福島第一原子力発電所

新耐震指針に照らした耐震安全性評価（中間報告） に関する補足説明資料（コメント回答） - 機器・配管系 -

平成21年7月15日

東京電力株式会社

(例1)

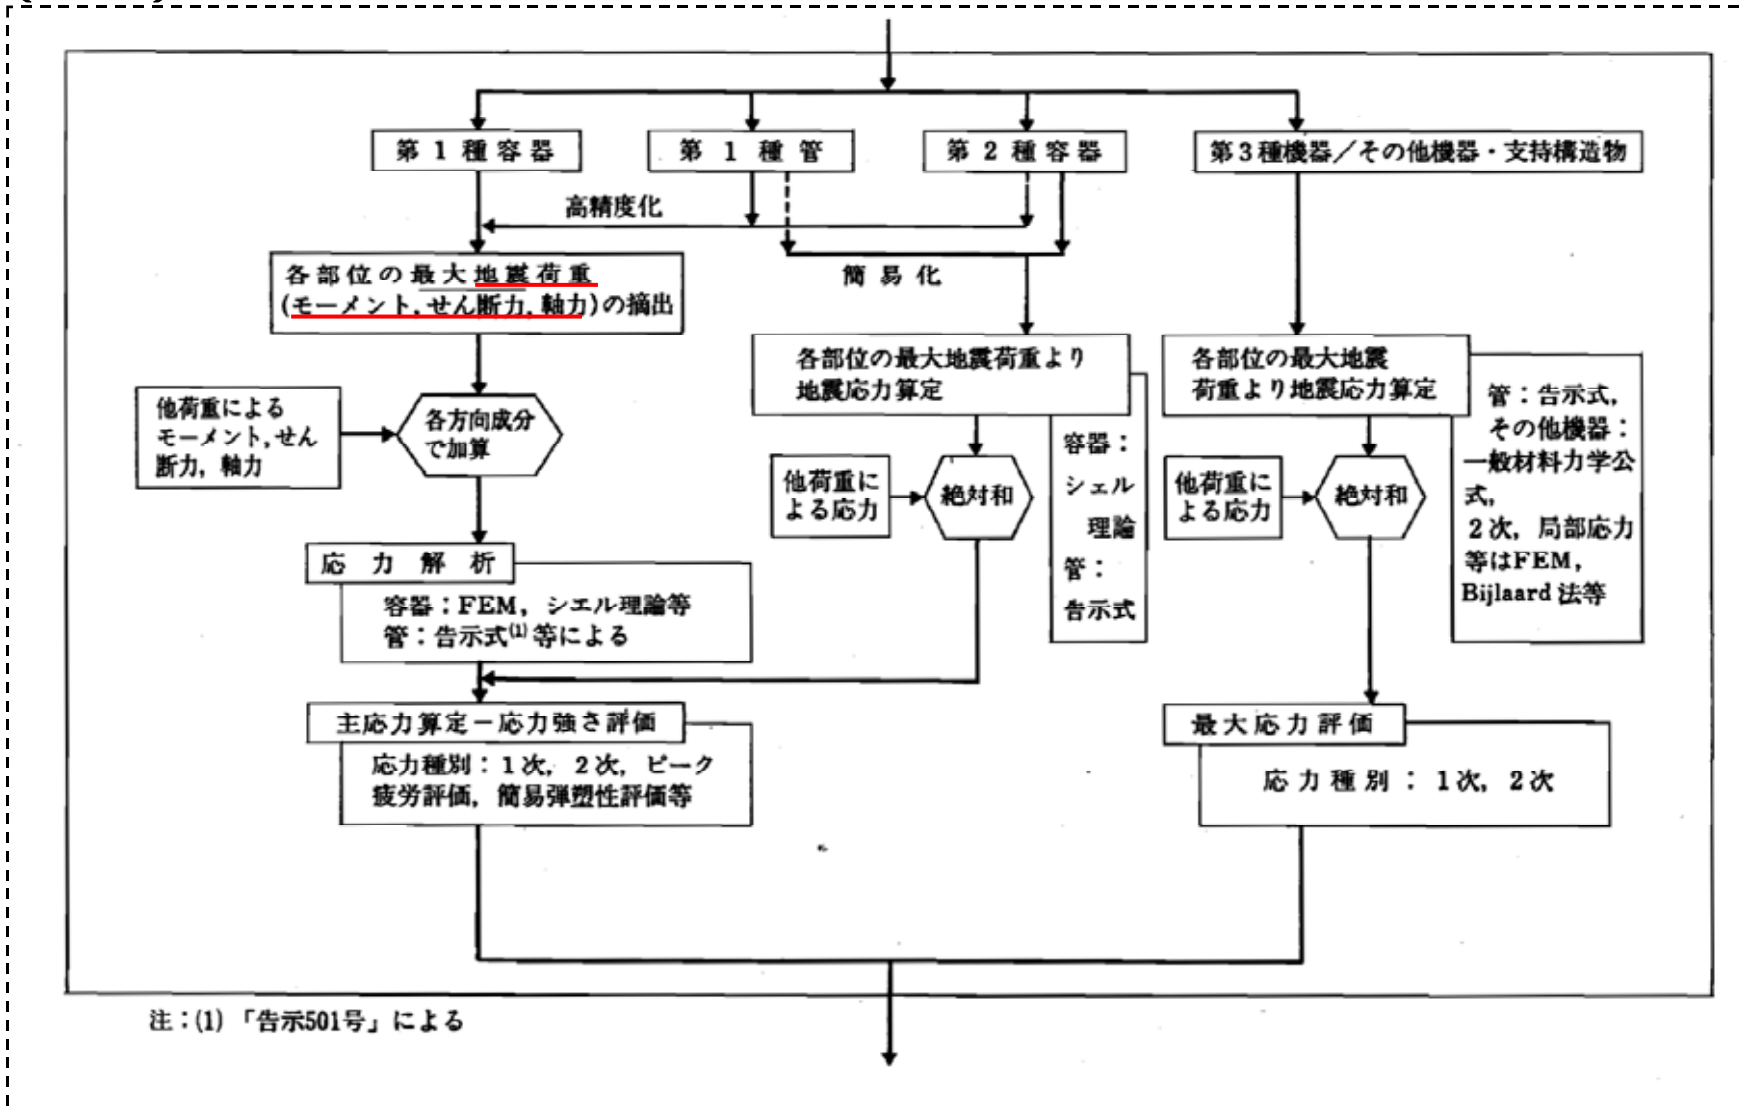
モーメント，せん断力，軸力は「地震荷重」ではない。表現は適正化すべき。
(平成21年6月17日 耐震・構造設計小委員会構造WG会合(第37回))

ご指摘いただいたとおり，モーメント，せん断力，軸力を「地震荷重」と称することは，力学の基本的な概念においては正確さを欠くかもしれないが，原子力発電所の耐震設計においては，今までの慣習として「地震荷重」という表現を用いている。

例として原子力発電所耐震設計技術指針（JEAG4601-1987）で使われている表現を以下に示す。

1F-5主蒸気系配管

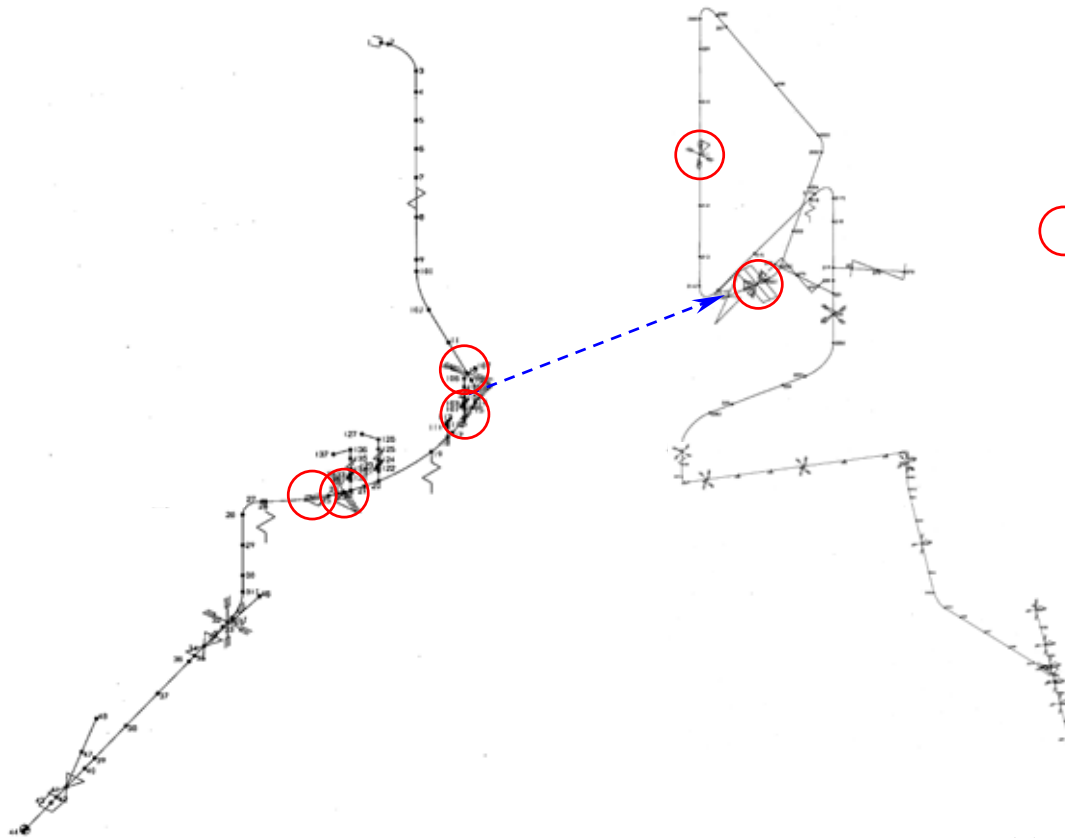
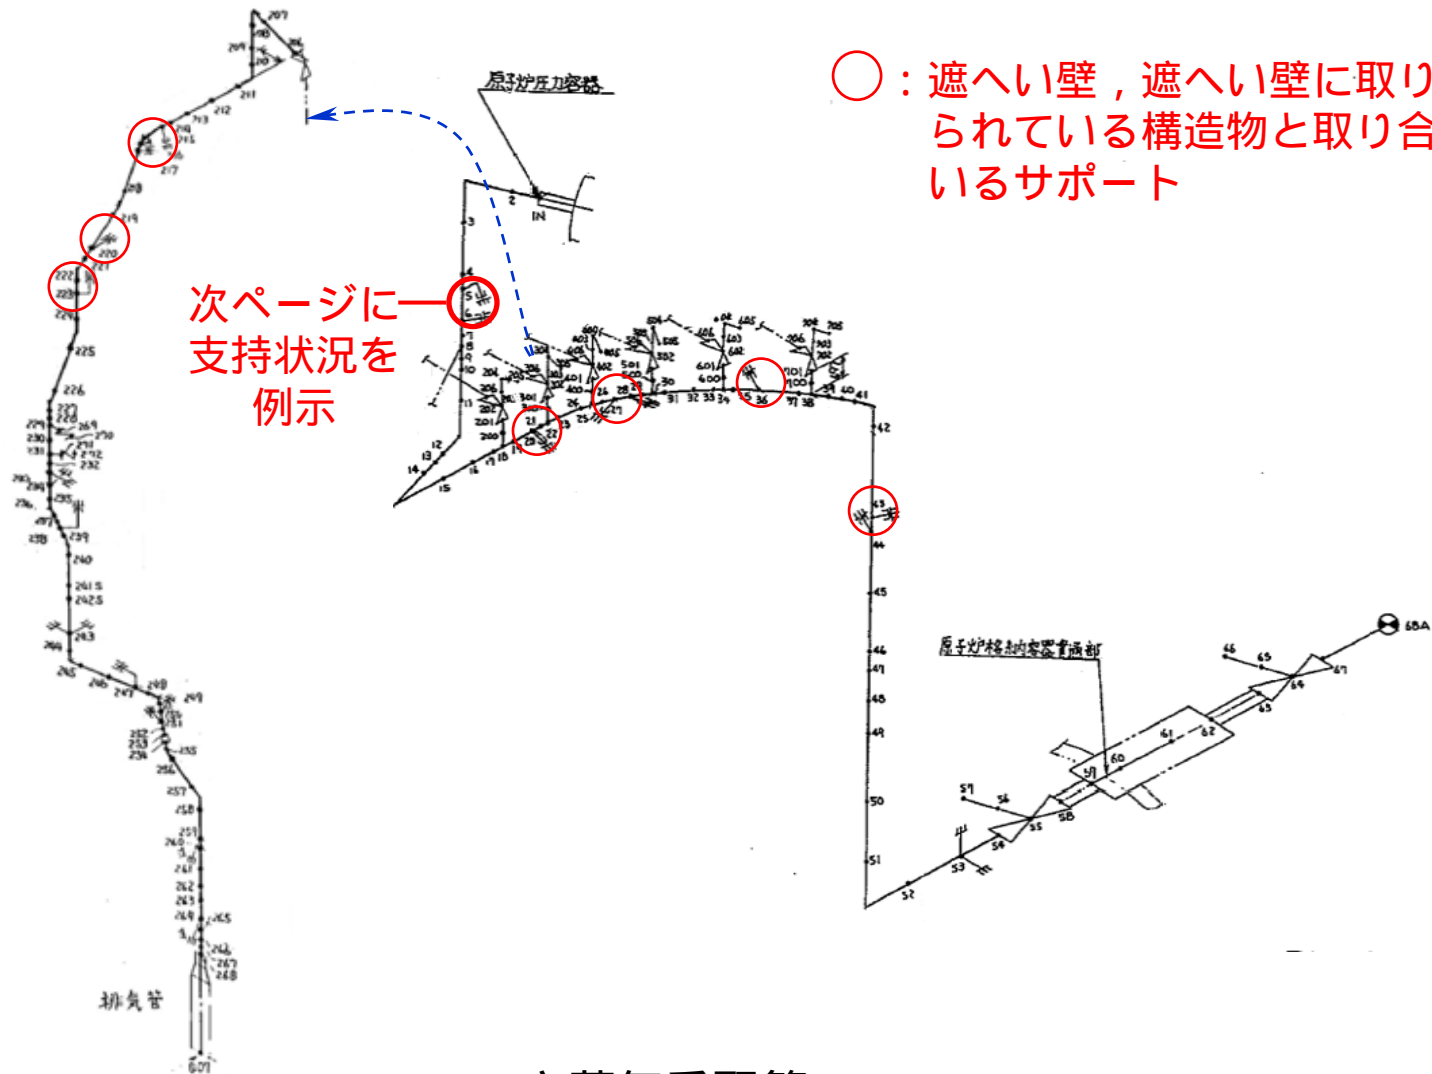
主蒸気系配管は原子炉遮へい壁により支持されているのか確認すること。

「原子炉遮へい壁」および「原子炉遮へい壁に取り付けられた構造物」により支持されている主蒸気系配管の配管支持構造物は以下のとおりである。

○: 遮へい壁, 遮へい壁に取り付けられている構造物と取り合っているサポート
